BT0286
29.10.97

Assunto: Incluir Pingadeira no Conjunto Tanque
Modelos: CWS 20A, SLK 20 MCA/ B
Marca: Consul e Semer

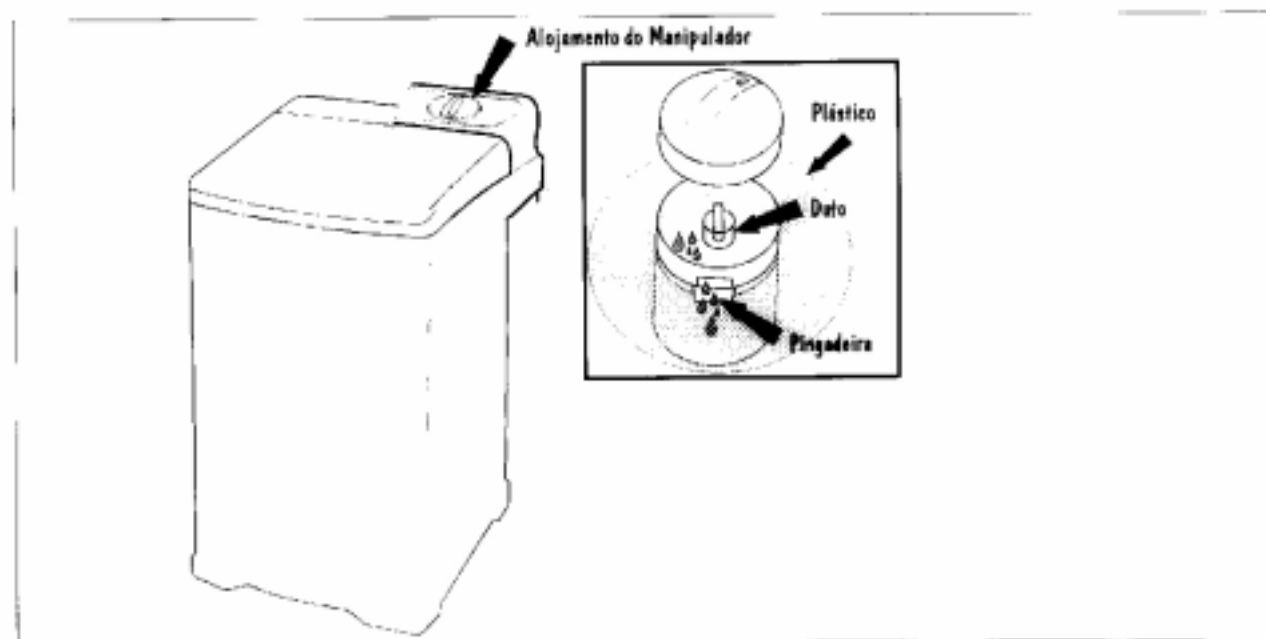
Informamos que a partir da 2ª quinzena de Outubro/97, para os modelos acima citados foi alterado o **Conjunto Tanque**, no qual foi incluído uma **Pingadeira** na região do alojamento do Manipulador, e aumentado a altura do **Duto do Timer**, conforme mostra a figura.

Esta modificação reduz a permanência de água na região do alojamento do Manipulador.

Para reposição o Conjunto Tanque mantém os mesmos códigos:

CONJUNTO TANQUE CINZA	CÓDIGO 00.0199.49.4
CONJUNTO TANQUE MARROM	CÓDIGO 00.0199.50.8
